改善箇所説明図

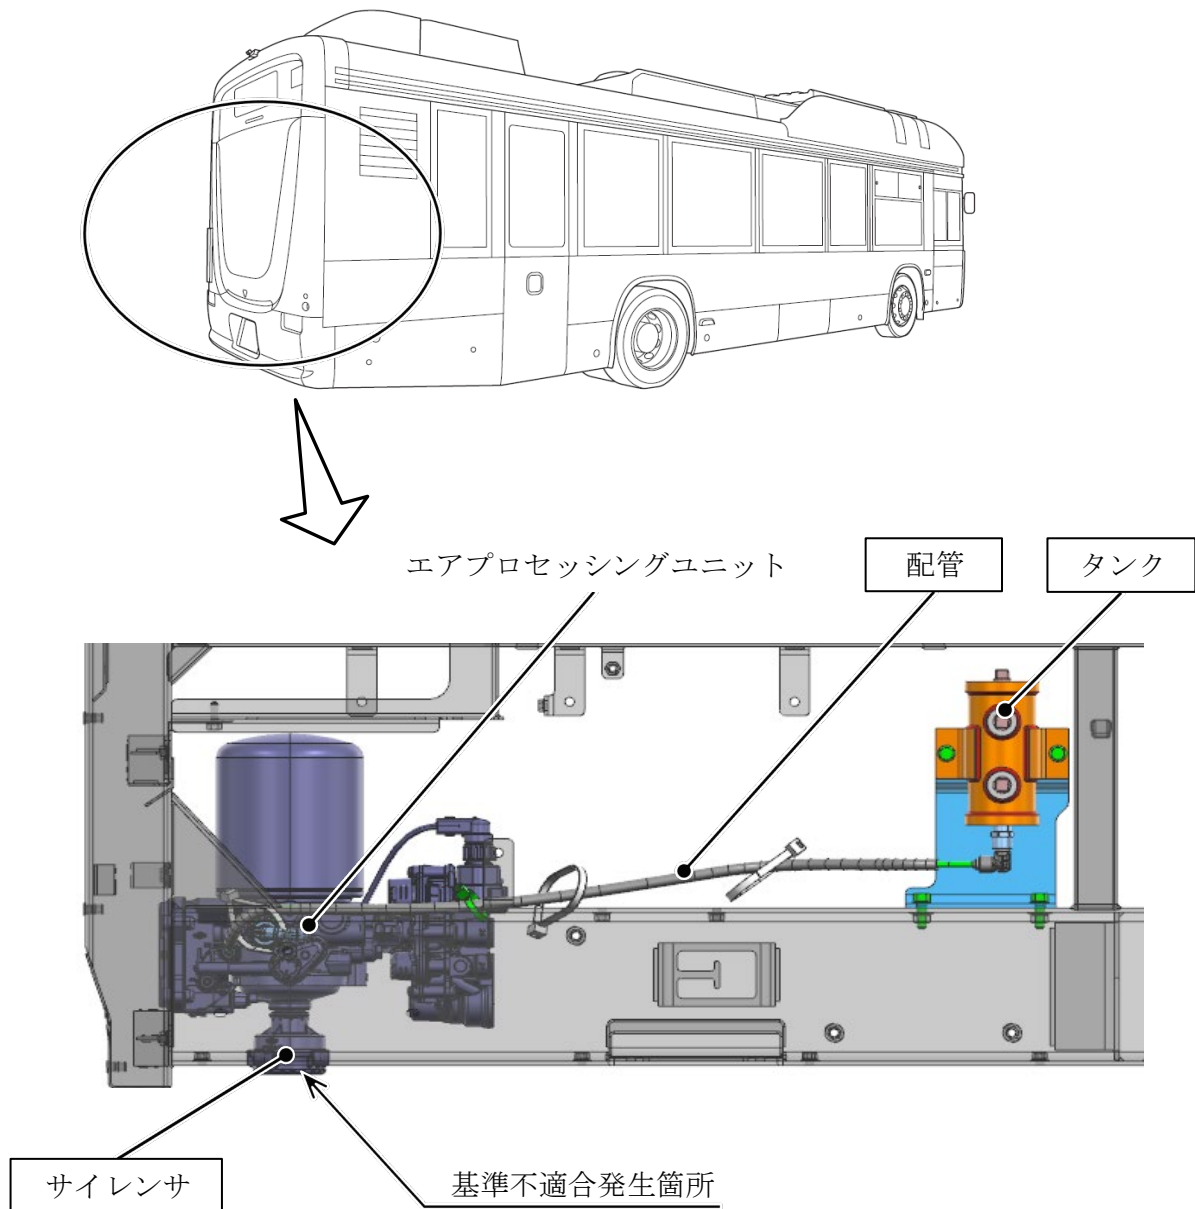
電子制御型エアプロセッシングユニットにおいて、開発時の評価が不適切なため、エアドライヤの圧縮エア排出時にサイレンサが脱落することがある。そのため、他の交通の妨げとなるおそれがあるとともに、圧縮エア排出時の騒音が騒音規制値を超え、保安基準に適合しないおそれがある。

全車両、サイレンサを対策品に交換し、エアドライヤにタンクおよび配管を追加する。

識別：運転者席左側ドア開口部のシリアルナンバープレート右上に識別シール（緑色）を貼付する。
